ACLARATORIA No. 3	
Nombre del Proyecto:	“APOYO AL DESARROLLO SOSTENIBLE DE LAS ENERGÍAS RENOVABLES EN HONDURAS”
Fondos:	Cooperación Técnica No. ATN/SX-16689-HO
Proceso No:	ADSERH-26-LPN-O-
Nombre del proceso:	“Construcción de un Proyecto Piloto de Climatización con Energía Solar Térmica para la Piscina Olímpica del Complejo Deportivo José Simón Azcona Hoyo”
País:	Honduras, C. A.
Fecha de Emisión:	Junio 23, 2021.
Institución:	Empresa Nacional de Energía Eléctrica (ENEE).

ACLARATORIA No. 3– PROCESO No. ADSERH-26-LPN-O-

ENMIENDA No. 2

Muro cortina de concreto armado división cámara de compensación

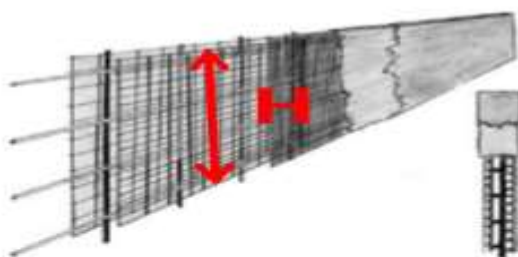
¿Cuál es la altura de este muro de concreto armado división cámara de compensación?

El muro cortina de concreto armado divisorio debe llegar hasta el techo de la cámara de compensación actual con el fin de tener una división real y que a futuro se tengan dos cámaras de compensación independientes.

En cuanto al dato de altura del muro, favor sujetarse a lo dispuesto en la Enmienda No. 2 del Documento de Licitación.

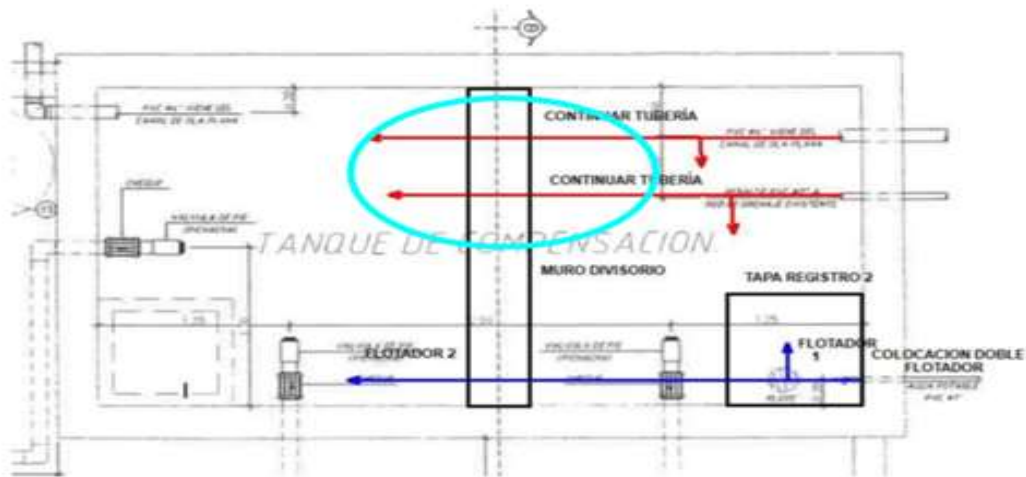
¿Cuál es la posición va la escalera de inspección?

¿Se requiere una para ingresar a estas cámaras, pero no se especifica si es de lado o de frente a la bajada?

¿Cuál es el lado existente de la fosa?

En cuanto a los datos solicitados, favor sujetarse a la enmienda No. 2.

Es necesario que la posición de la escalera de inspección permita el fácil acceso al personal de mantenimiento de la fosa. Es responsabilidad de la empresa proponer el sitio óptimo de instalación de esta escalera.
